710 - INSP
 ISO/IEC 17020
 Origineel verslag

Verkoop [Afd 8.4.2]

Verslagnummer: 33/13092024/38451/1/2

Inspectie adres: Passtraat 91, 9100 Sint-Niklaas (België)
 De fundering dateert van: Voor 1 oktober 1981
 Type: Verkoop [Afd 8.4.2]

Elektrisch bord

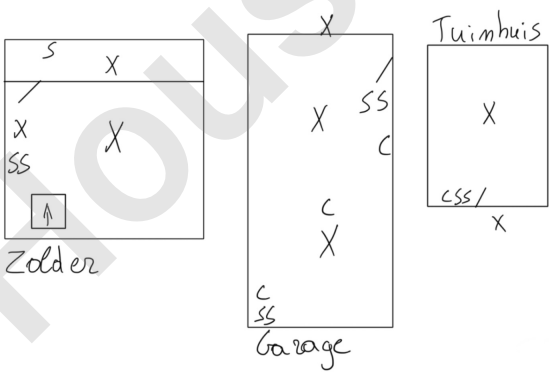
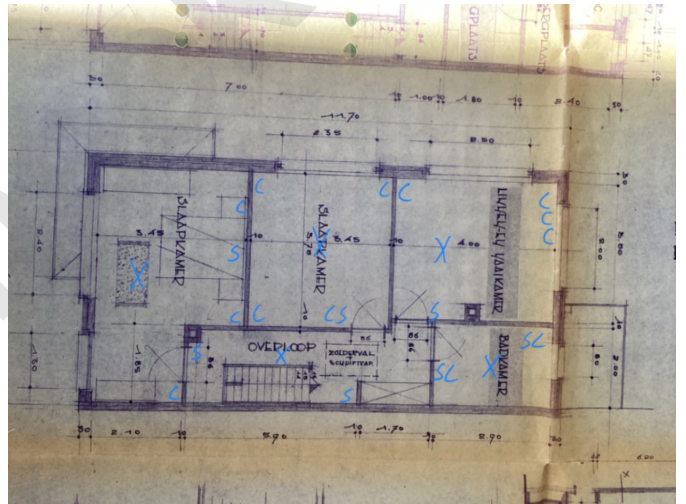
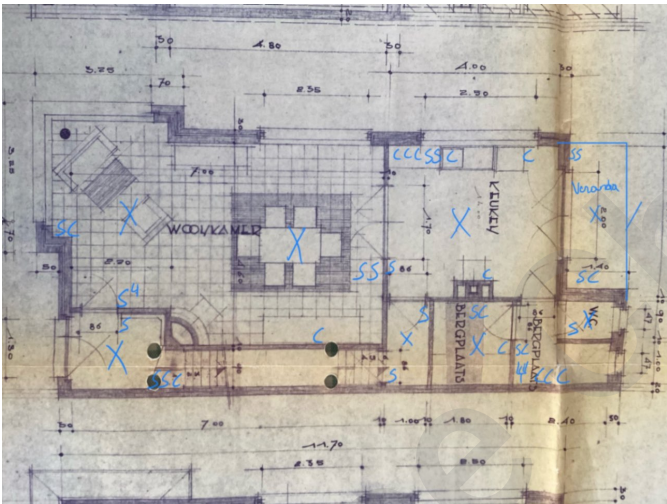
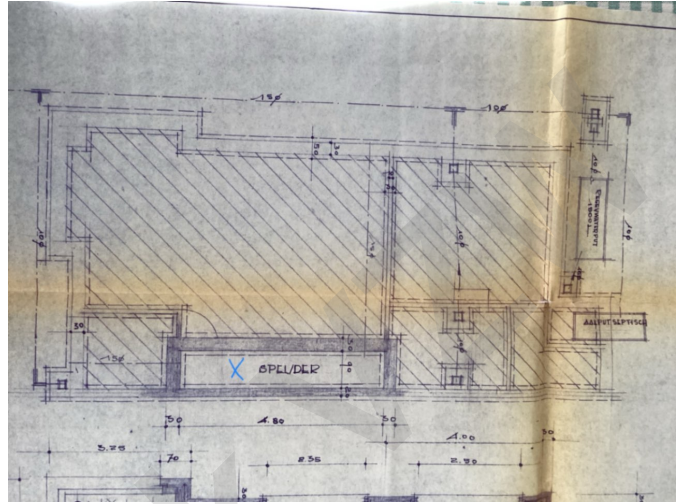
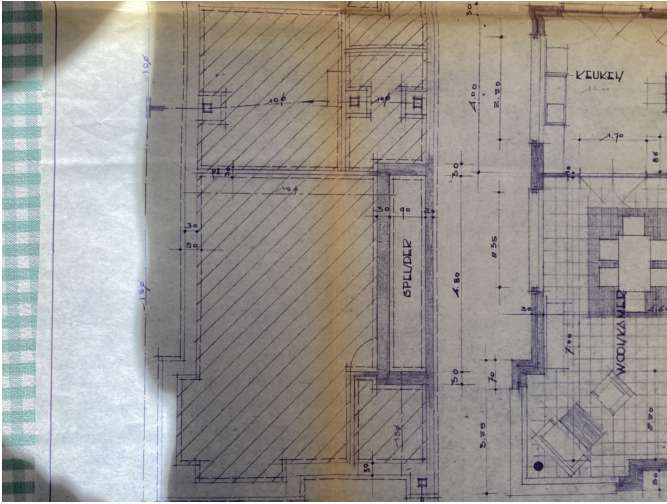
- Er is elektrisch materiaal aanwezig in een/meerdere volumes van de badkamer/douche. - Afd 7.1.4; Afd 7.1.5
 - Er ontbreken afdekkingsplaatjes in het elektrisch bord. - Afd 5.2.6; oAfd 4.2.2.3

- De beschermingsgraad van de ruimte moet ten minste IPXX-D zijn voor ruimtes publiek toegankelijk en IPXX-B voor gewone ruimtes. - oAfd 4.2.2.3
 - De beschermingsindex tegen rechtstreekse aanraking van de verlichting, stopcontacten en/of schakelaars is niet voldoende. Plaats afscherming, dekseltjes, kapjes, - oAfd 4.2.2.3

- Er is geen deur aan het bord. - oAfd 4.2.2.3; oAfd 4.2.2.1.b; oAfd 5.3.5.1
 - De kring(en) die stopcontacten bevatten zonder aarding zijn niet beschermd door een differentieelstroombeschermingsinrichting met een hoge of zeer hoge gevoeligheid. - oAfd 8.2.1

- Het verdeelbord is onvoldoende gemarkeerd. Individuele markering, voedingsspanning en/of gevarendriehoek ontbreken. - oAfd 3.1.3.3; Afd 9.4.1
 - De continuïteit van de PE, de stationaire toestellen klasse 1 en/of de equipotentiale verbindingen is niet verwezenlijkt. - oAfd 4.2.4.3
